*Ministero dell' Ambiente
e della Sicurezza Energetica*

DIREZIONE GENERALE VALUTAZIONI AMBIENTALI

Oggetto: [ID: 8925] Piano Regolatore Portuale di Senigallia - Adeguamento tecnico funzionale per modifica localizzazione della passerella e realizzazione nuovo ponte ciclo-pedonale sul fiume Misa. Valutazione preliminare ai sensi dell'art. 6, comma 9, del D.Lgs. 152/2006 e ss.mm.ii. Nota tecnica.

Stralcio del Piano Regolatore Portuale vigente

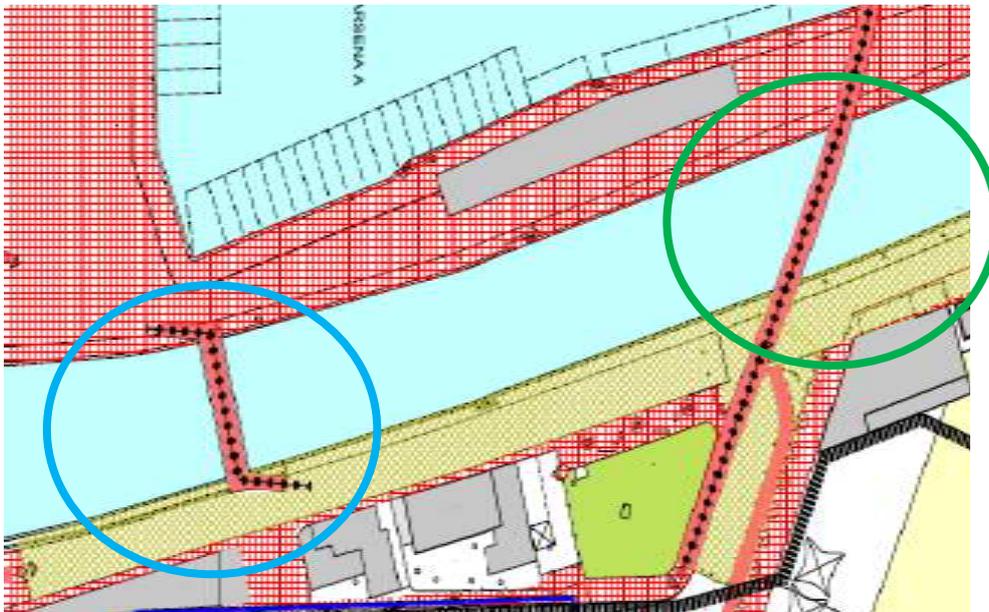
Come detto, l'intervento riguarda la modifica della localizzazione del passaggio ciclo-pedonale e la sua realizzazione in posizione leggermente traslata rispetto a quanto previsto nel Piano Regolatore Portuale vigente.

Tuttavia il proponente ritiene che *“La posizione del nuovo passaggio ciclo-pedonale previsto nel PR Portuale attuale, impatta con alcune attività commerciali e rimane troppo disassato con il citato lungomare Marconi, e se ne propone pertanto lo spostamento verso mare”*.

ad esito delle considerazioni di cui sopra, si ritiene che per il progetto in valutazione denominato *“Adeguamento tecnico funzionale per modifica localizzazione della passerella e realizzazione nuovo ponte ciclo-pedonale sul fiume Misa”* nel porto di Senigallia, si possa escludere la sussistenza di potenziali impatti significativi e negativi ulteriori rispetto a quanto valutato nel corso dei precedenti procedimenti di valutazione ambientale e pertanto si propone che lo stesso non debba essere assoggettato ad ulteriori procedure di valutazione ambientale.

Adeguamento Tecnico Funzionale

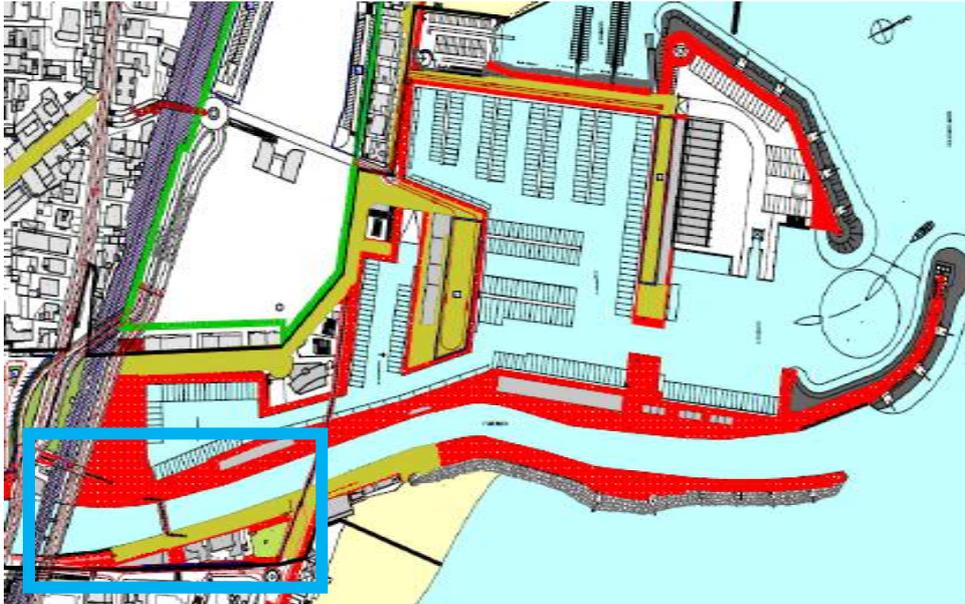
Il Proponente dichiara che il nuovo ponte ciclo-pedonale, oggetto della presente istruttoria, sarà spostato di circa 90 metri verso il mare rispetto a quanto previsto dal PRP, e avrà una larghezza minima 5 metri, con struttura in acciaio a doppia arcata ed impalcato in calcestruzzo precompresso. Il ponte sarà dimensionato anche al transito dei mezzi per la manutenzione e il soccorso.

La struttura in acciaio sarà posata su pali in calcestruzzo, zincata e verniciata a caldo, con finitura della pavimentazione in calcestruzzo a ghiaia lavata. Avrà una leggera curvatura dell'impalcato in modo da alzare la luce netta rispetto alle sponde di appoggio di circa 70cm: in particolare il nuovo manufatto non andrà ad alterare il regime idraulico del fiume Misa.

Inoltre, il Fiume Misa è stato oggetto di esondazioni che hanno riguardato differenti aree limitrofe. Il proponente dichiara che *“il nuovo ponte non altera in alcun modo il comportamento idraulico del Fiume Misa, anzi si alza di circa 70 cm nella parte centrale rispetto alla attuale quota del ponte esistente”*.
